**RELATÓRIO DE FISCALIZAÇÃO TÉCNICA DOS SISTEMAS DE ÁGUA E
ESGOTO DO MUNICÍPIO DE
RIO DAS PEDRAS**

PRESTADOR: SERVIÇO AUTÔNOMO DE ÁGUA E ESGOTO – SAAE

Relatório R3 – Continuação do Diagnóstico e Não Conformidades

Americana, dezembro de 2014

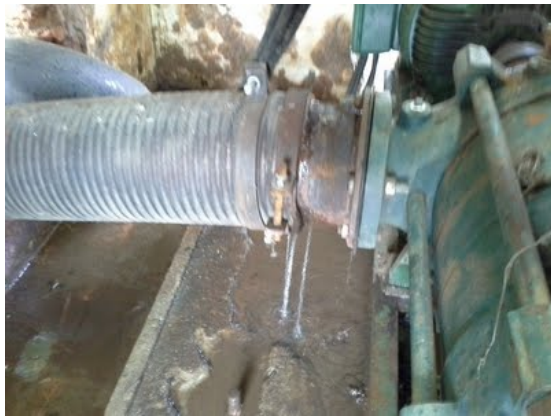
Item 3.10:

- ✓ Existência de vazamentos aparentes (Art. 2º da Lei Federal 11.445/2007). Prazo: Imediato
